**INFORME DE CONTROL CONCURRENTENTE
N° 009-2026-OCI/0353-SCC**

**IOARR: “RENOVACIÓN DE CALZADA Y VEREDA EN LA
CALLE 1, CALLE 3, CALLE 5 Y PASAJE 1 DE LA
COOPERATIVA DE ABOGADOS EN EL DISTRITO DE
YANAHUARA, PROVINCIA DE AREQUIPA, DEPARTAMENTO
DE AREQUIPA, CUI: 2589034”**

De la revisión efectuada a la “Culminación y recepción de obra”, se han identificado dos (2) situaciones adversas que afectan o podrían afectar la continuidad del proceso, el resultado o el logro de los objetivos de la IOARR: “Renovación de calzada y vereda en el (la) Calle 1, Calle 3, Calle 5 y Pasaje 1 de la Cooperativa de Abogados en el distrito de Yanahuara, provincia de Arequipa, departamento de Arequipa” CUI 2589034, según el detalle siguiente:

Imagen n.º 5
Detalle de rampa vehicular Plano de detalles -D-01

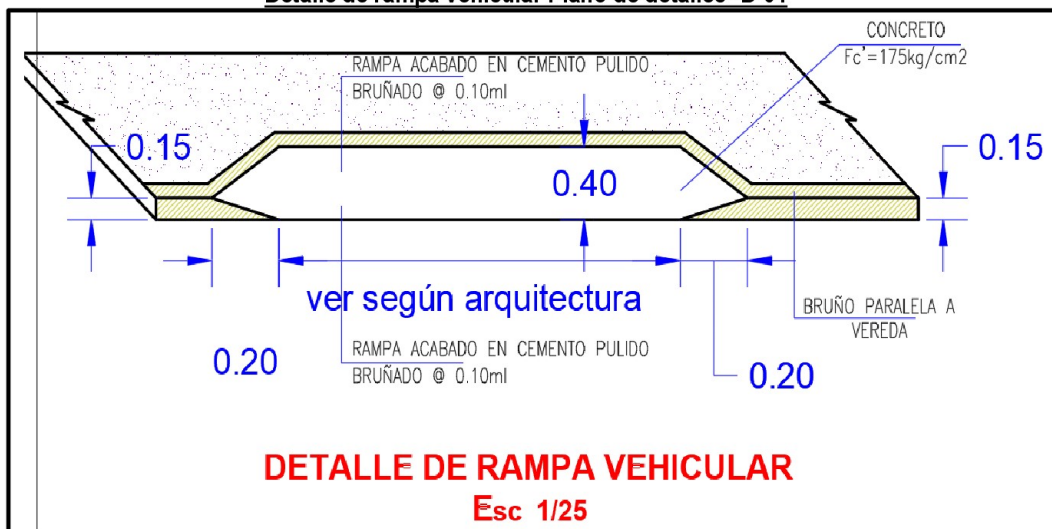
En relación a las rampas vehiculares, en el “Plano de Detalles” D-01 del Expediente Técnico, no se contempló ningún tipo de desnivel entre las referidas rampas y la calzada, como se muestra:

Sin embargo, de la verificación selectiva realizada a la Obra, se pudo identificar en la Calle 1, que la ejecución de rampas vehiculares presenta desniveles con relación a la calzada, específicamente las rampas de los lotes A-6, A-7, A-9 y A-10, de 5 cm., 7 cm., 4 cm. y 4 cm., respectivamente tal como se muestra en las siguientes imágenes:

FIGURA F1
SECCIONES TRANSVERSALES TÍPICAS

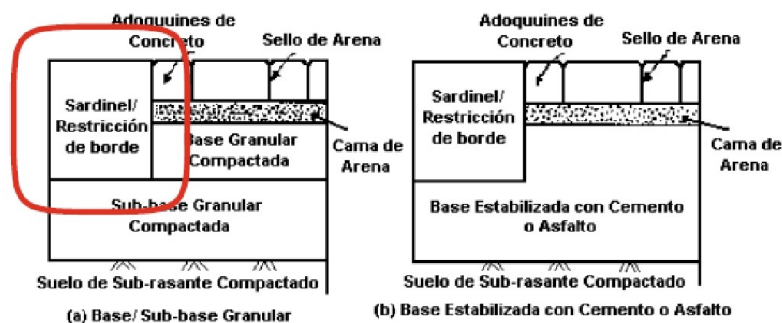
Se requiere restricción a lo largo de los bordes de los pavimentos de adoquines intertrabados de concreto para prevenir el movimiento de las unidades debido a las fuerzas del tráfico. Tales movimientos pueden ocasionar la abertura de las juntas y la pérdida de trabazón entre los elementos. La restricción de borde mostrada en la Figura F1 puede conseguirse con diferentes diseños de sardineles.

FIGURA F1
SECCIONES TRANSVERSALES TÍPICAS

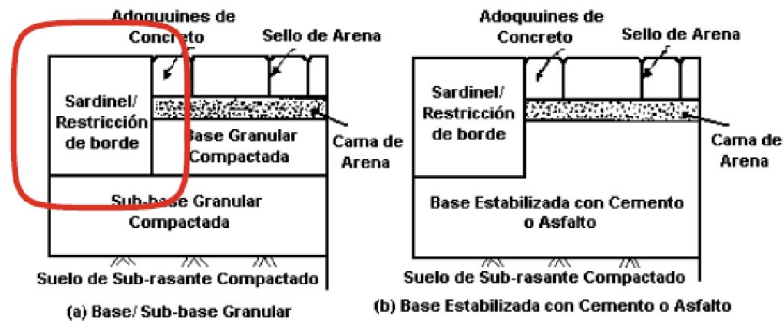
Se requiere restricción a lo largo de los bordes de los pavimentos de adoquines intertrabados de concreto para prevenir el movimiento de las unidades debido a las fuerzas del tráfico. Tales movimientos pueden ocasionar la abertura de las juntas y la pérdida de trabazón entre los elementos. La restricción de borde mostrada en la Figura F1 puede conseguirse con diferentes diseños de sardineles.
